型式設計特定容器等の型式指定変更承認申請

ヒアリングコメントに対する回答（構造強度関連）

図1 MSF-52B型の下部トラニオンの解析モデル（貯蔵時（地震力が作用する場合））

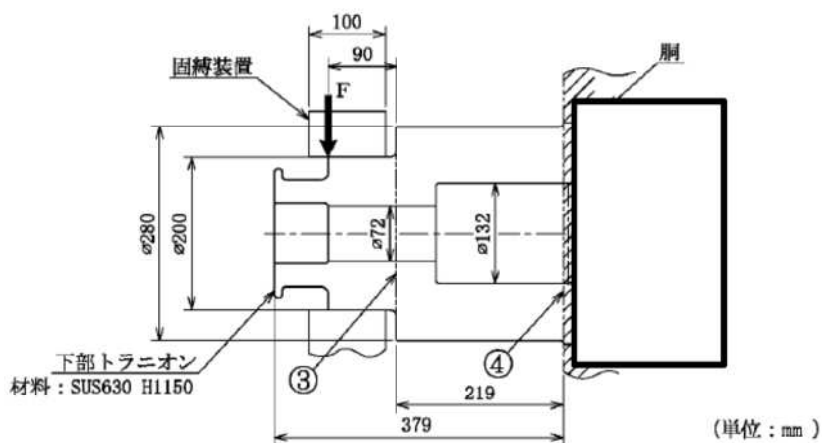
番号	項目	質問日	コメント内容
1	構造強度	2023/4/6	<p>【L5-95HU140 及び L5-95HP170 の資料 （型式設計特定容器等の型式指定変更承認申請書）】</p> <p>使用済燃料貯蔵施設に関する設計及び工事の計画の変更の認可申請書の補正について（リサイクル燃料貯蔵株式会社、RFS 発官 4 第 3 号、令和 4 年 5 月 30 日）において、貯蔵時（S_d^* 相当地震力が作用する場合、S_s 相当地震力が作用する場合）に金属キャスク（内部収納物を含む。）は 4 個の下部トラニオンを介して貯蔵架台に固定しているが、トラニオンに係る計算においては保守的に荷重の分散を考慮しない評価としている。今回申請対象となる型式設計特定容器に同様の評価方法を適用した場合の結果を示すこと。</p>

使用済燃料貯蔵施設に関する設計及び工事の計画の変更の認可申請書の補正と同様に保守的に荷重分布を考慮しない評価に適用した MSF-52B 型及び MSF-21P 型のトラニオンの評価結果及び評価位置をそれぞれ、表 1 及び表 2、並びに図 1 及び図 2 に示す。

同表に示すとおり、保守的に荷重分布を考慮しない評価においても、MSF-52B 型及び MSF-21P 型のトラニオンの計算値は、許容応力値を満足するため、金属キャスク構造規格に示す規定を満足する。

なお、本評価は、変更承認申請書 添付書類 8-3-2 トラニオンの応力計算書の式 (2.9) に示す地震力により下部トラニオンに作用する荷重 F_{m4} を次式とした場合の荷重を用いた評価であり、その他の条件や応力評価方法は、同添付書類と同一である。

部位	応力の種類	供用状態C			供用状態D			
		計算値	評価位置	許容応力値	計算値	評価位置	許容応力値	
下部トラニオン	一次応力	せん断応力	76	③	340	76	③	340
			44	④		44	④	
		曲げ応力	242	③	591	242	③	591
			313	④		313	④	
	曲げ応力とせん断応力の組合せ	276	③	591	276	③	591	
		323	④		323	④		
	一次＋二次応力 (注1)	せん断応力	152	③	681	152	③	681
			88	④		88	④	
		曲げ応力	484	③	1182	484	③	1182
			626	④		626	④
